Referencia: Expediente No. NC2019/0004557

Asunto: Solicitud de patente para: **CÁMARA DE RETENCIÓN DE AGUA DE
TORMENTAS CON FORMA DE DOMO**

Solicitante: ADVANCED DRAINAGE SYSTEMS, INC

RESPUESTA A PRIMER EXAMEN DE PATENTABILIDAD

Tabla 1. Comparación entre la presente invención y D1

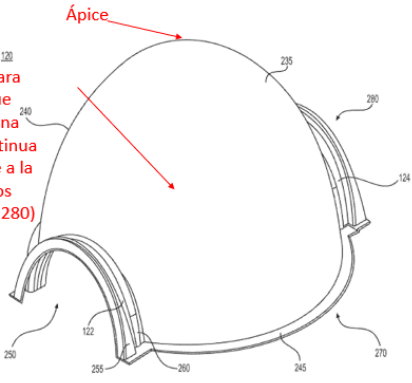
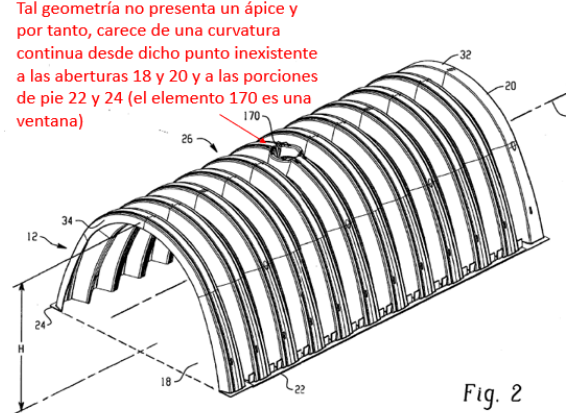
Modalidad de la Reivindicación 1	Modalidad de D1
 Ápice Pared de cámara (240) "lisa" que proporciona una curvatura continua desde el ápice a la base (270) y los orificios (250, 280) FIG. 2A	 Tal geometría no presenta un ápice y por tanto, carece de una curvatura continua desde dicho punto inexistente a las aberturas 18 y 20 y a las porciones de pie 22 y 24 (el elemento 170 es una ventana) Fig. 2

Tabla 2. Comparación entre la presente invención y D2

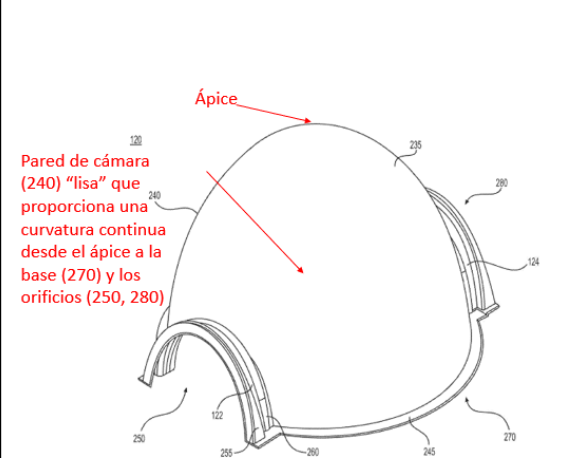
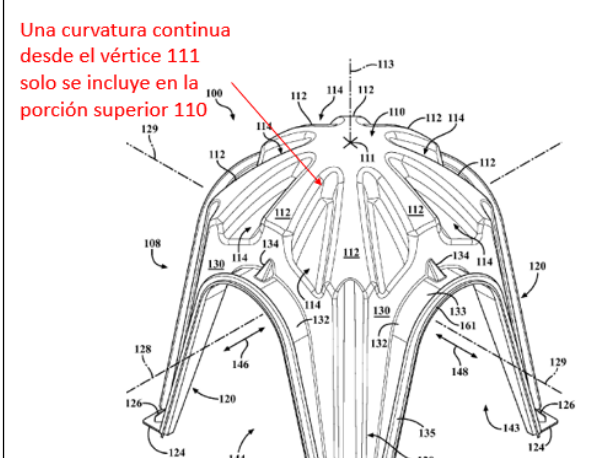
Modalidad de la Reivindicación 1	Modalidad de D2
 Ápice Pared de cámara (240) "lisa" que proporciona una curvatura continua desde el ápice a la base (270) y los orificios (250, 280) FIG. 2A	Una curvatura continua desde el vértice 111 solo se incluye en la porción superior 110  FIG. 1
